**SCHEDA VALUTAZIONE GTS
MESSA IN SICUREZZA TEMPORANEA POST-SISMA DI MANUFATTI EDILIZI**

CCR n. _____ Incarico n. _____ del _____ Scheda n° **06** del **03/06/2019**

PROVINCIA RIETI		COMUNE ACCUMOLI	
LOCALITÀ (Frazione, Centri abitato o Zona) LIBERTINO		Num.	
INDIRIZZO			
DATI CATASTALI		ID Aggregato (Prot. Civile)	
Foglio 39	Mappa	Particella 177

Libertino- Foglio 39:

Mapa catastale con p.lle oggetto della valutazione GTS – Foglio 39 – Libertino

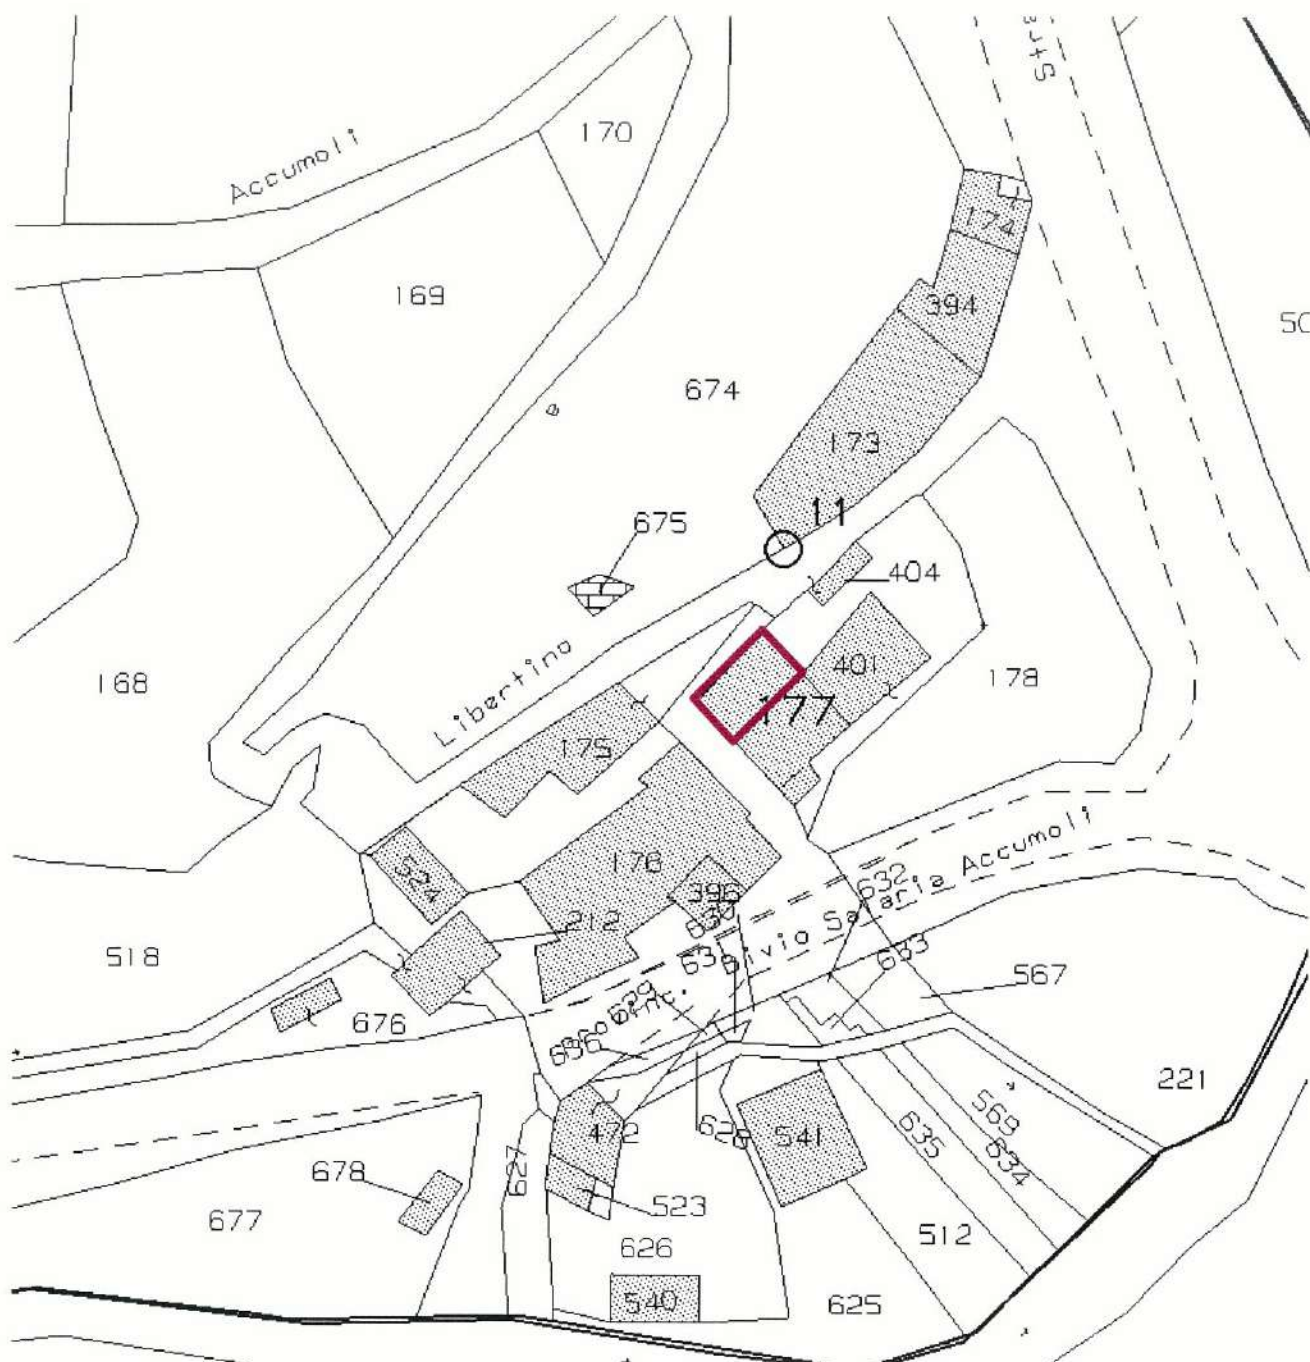
Visto l'alto grado di compromissione strutturale dell'edificio e la sua incombenza diretta su pubblica via, al fine di salvaguardare la pubblica incolumità, il presente G.T.S. propone la demolizione e rimozione macerie dell'edificio identificato catastalmente al Foglio 39 Particella 177, per la porzione incombente su pubblica via fino al primo maschio murario parallelo alla pubblica via come indicato dalla mappa catastale allegata.

FOTO -1- (P.lla 177 parte)

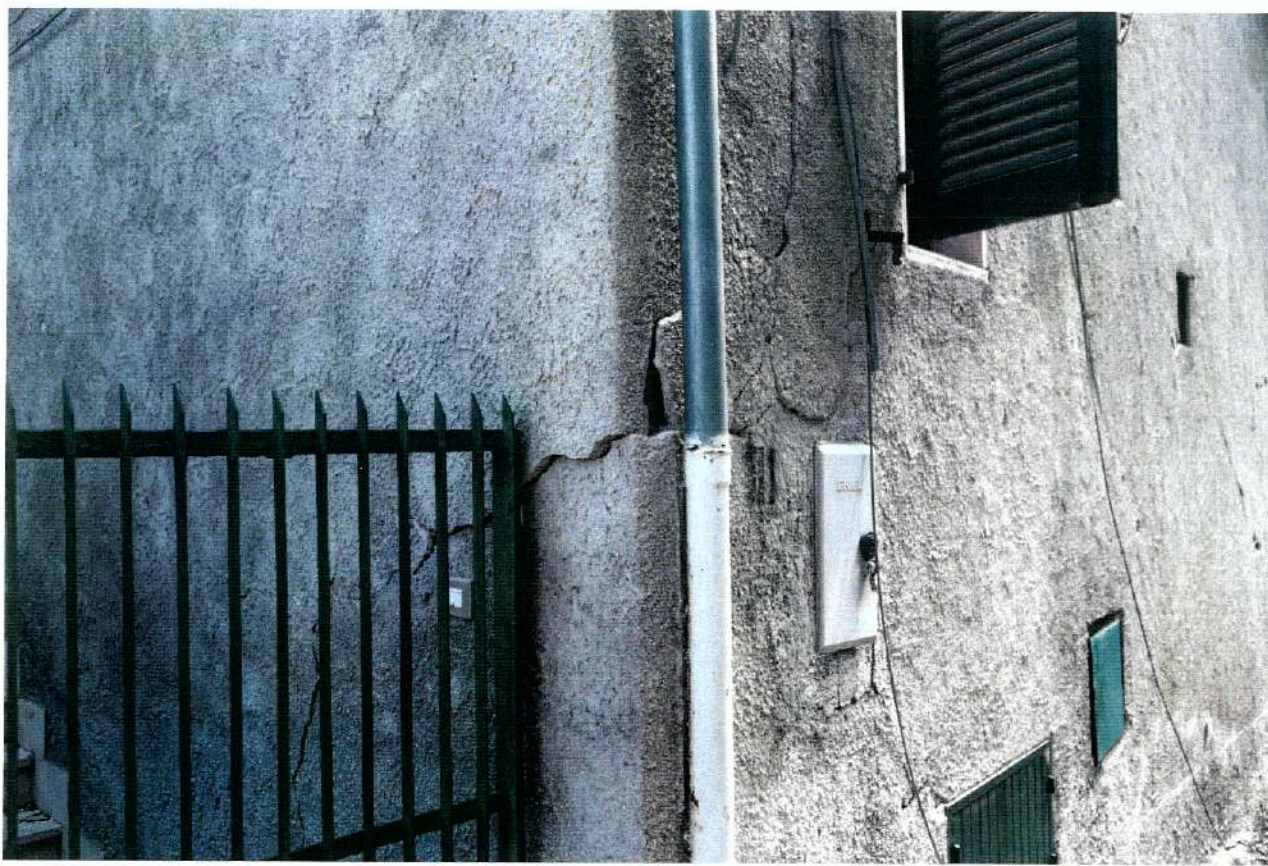
La porzione di edificio incombente su pubblica (parte Nord-Ovest) presenta un esteso quadro fessurativo, un'espressione di lesioni per trazione diagonale che investono l'intera parete lunga confinante con la pubblica via per l'intera altezza del macroelemento con evidente dislocazione ed ampiezza delle fessure; come possibile notare dal materiale fotografico allegato, si evince la presenza di meccanismi fuori dal piano concentrati nei due cantonali con inizio di espulsione di materiale.

- recuperare il camino mostrato nel materiale fotografico;
- salvaguardare le parti comuni, non arrecando ulteriori danni alle restanti porzioni di fabbricato e a tutto ciò che non è interessato dalle operazioni di demolizione con adeguati ed efficaci speroni murari, oltre al rispetto di quanto previsto dal piano regionale di gestione delle macerie (conservazione spiccati murari etc.).
